Mission régionale d'autorité environnementale
ÎLE-DE-FRANCE

**Avis délibéré de la Mission régionale d'autorité
environnementale d'Île-de-France sur le projet de mise
en compatibilité par déclaration de projet du PLU de
Davron (78) avec le projet de création d'activités
économiques et agricoles dans le secteur de la
route départementale 30**

N°MRAe 2021-6075

Figure 5: Orientation d'aménagement et de programmation (OAP) du secteur (source : note de présentation, p.21)

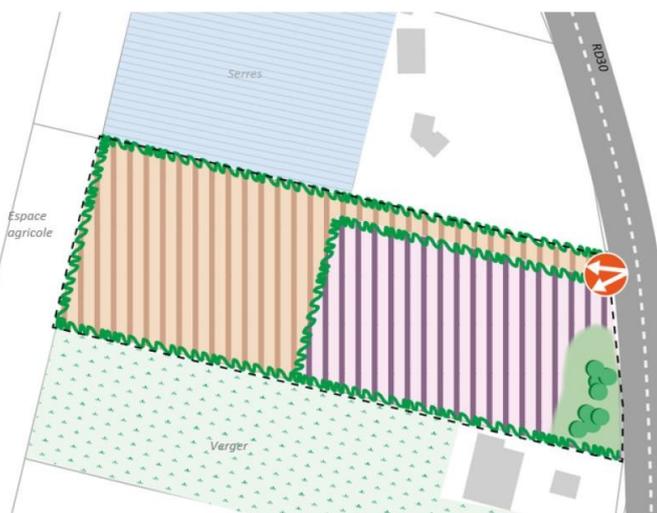
La hauteur et l'emprise au sol des constructions est, et demeurera, limitée par le règlement, respectivement à 10 mètres pour la zone UAE1 et 12 mètres pour la zone Ac1. L'emprise au sol est augmentée à 45 % pour la zone UAE1 et à 35 % pour la zone Ac1. Toutefois, les autres paramètres cités relèvent a priori des projets envisagés et ne sont pas encadrés par le règlement du PLU ou l'OAP. Ils ne relèvent donc pas de la réduction des incidences de l'évolution du PLU. En ce qui concerne le hameau agricole (figure 5), si l'organisation des bâtiments « autour d'une cour de ferme, reprenant l'implantation des corps de ferme ruraux » (p. 29) paraît une idée architecturale intéressante, elle n'est reprise par aucun élément opposable du PLU en vigueur ou futur.

Figure 6: Carte des « enjeux du développement économique du territoire de Gally Mauldre » du SCoT (source : note de présentation, p. 17)

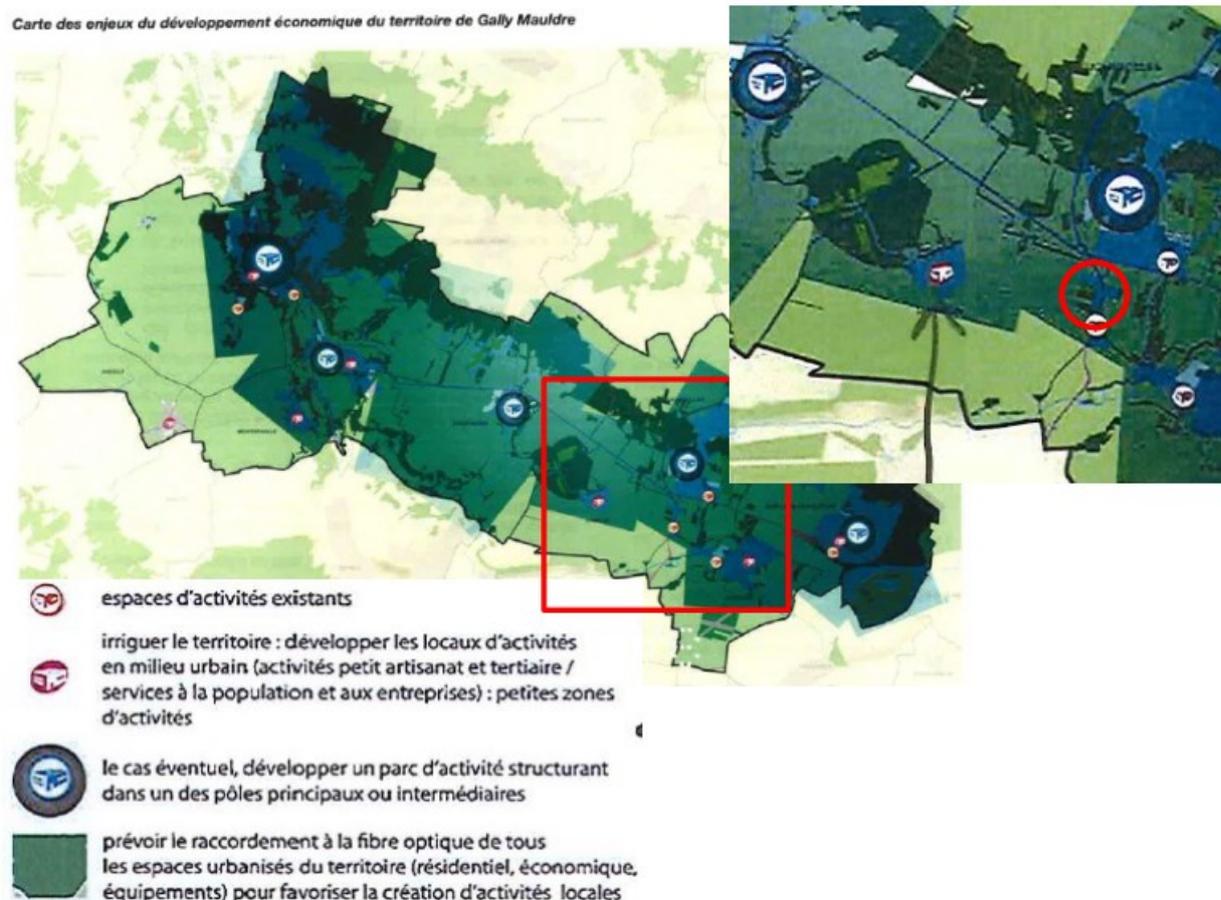
La note de présentation indique que « le site de projet s'inscrit en continuité des espaces d'activités existants identifiés par le SCoT et à proximité directe de Feucherolles, identifiée comme pôle pouvant développer un parc d'activités structurant ». Selon la légende de la carte précitée, la MRAe note que le site du projet se situe en effet à proximité d'un « espace d'activités existant » (carrosserie de la zone UAE et entreprise Eiffage) mais que la note n'explique pas en quoi le SCoT permet le développement d'une nouvelle surface d'activités économiques sur ce site¹⁶.

¹⁶ La MRAe note que le SCoT, dans cette carte positionne les nouvelles surfaces d'activités économiques soit sur des petites zones d'activités en milieu urbain (pastille rouge « irriguer le territoire : développer les locaux d'activités en milieu urbain [...] : petites zones d'activités », correspondant au village de Davron), soit sur des parcs d'activités structurants dans des pôles principaux ou intermédiaires du territoire (pastille bleue « développer un parc d'activités structurant [...] », correspondant dans le secteur à la partie nord de Feucherolles). Le secteur identifié en « espace d'activités existant » (pastille orange) à proximité du projet paraît correspondre à la carrosserie de la zone UAE et à l'entreprise Eiffage implantée au sud de la rue de Davron (à environ 300 mètres du projet), sur la commune de Chavenay (source : « Document d'orientation et d'objectifs » (DOO) du SCoT de Gally Mauldre, p.111 et 112, disponible sur le site Internet de la communauté de communes : <http://www.cc-gallymauldre.fr/vivre-chez-vous/urbanisme/scot>).

- *Justifier en quoi le SCoT de Gally Mauldre permet le développement de nouvelles activités économiques dans le secteur du projet ;*
- *Présenter dans une pièce séparée du dossier le résumé non-technique pour un accès plus facile pour le public et y présenter de manière plus pertinente et synthétique les incidences du projet sur l'environnement.*

Figure 7: Plan indicatif du projet de « hameau agricole » (source : note de présentation, p. 29)

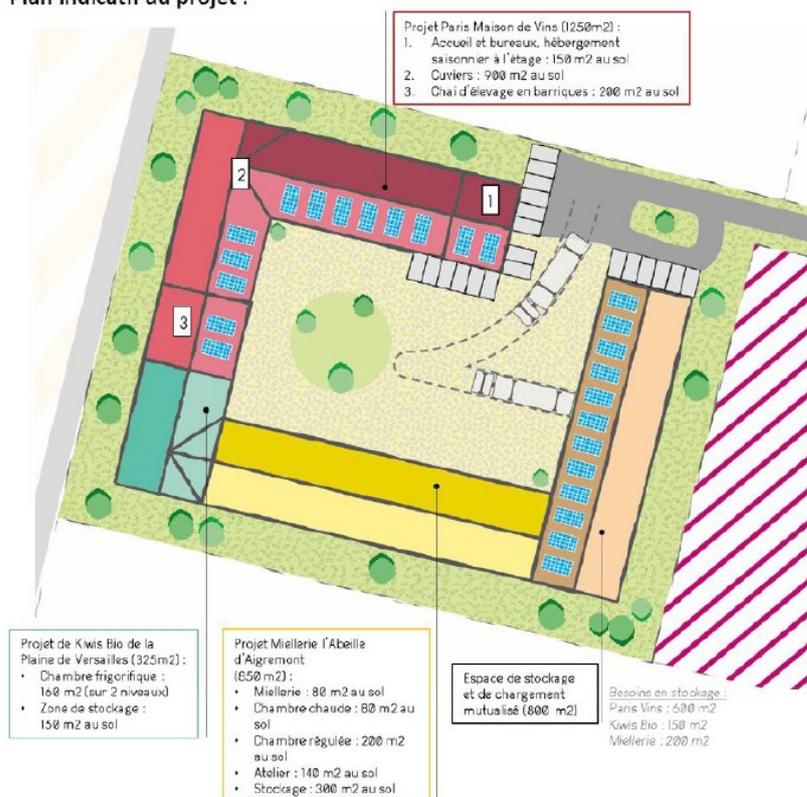
Enfin la MRAe relève que l'étude « Loi Barnier » ne dit rien sur la « qualité de l'urbanisme » attendue d'une telle implantation dérogatoire : aménagement des accès et de cheminements depuis les quartiers de Feucherolles situés à proximité (dont le marché, épicerie, café « Les Fermes de Gally »), effet structurant plus général du projet sur les parcelles voisines, requalification de la RD 30 au regard de cette mutation, etc. À ce titre, la MRAe relève notamment que le bâti qui sera construit sur le secteur Ac1, prévu pour recevoir du public (commerces du « hameau agricole »), sera masqué depuis l'espace public, dissimulé à l'arrière du bâtiment industriel qui sera construit sur secteur UAE1 et uniquement accessible par une desserte routière (Figure 7).

La MRAe recommande de resituer le projet d'implantation de nouvelles activités qui justifie la mise en compatibilité du PLU, au sein d'une vision d'ensemble de l'espace public et du paysage sur l'ensemble de la zone, prévoyant a minima la desserte par des voies multimodales reliées aux transports en commun et aux quartiers sud de Feucherolles, l'évolution de la série de parcelles attenantes longeant la RD 30 et la requalification de cette voie à grande circulation au regard de ces mutations.
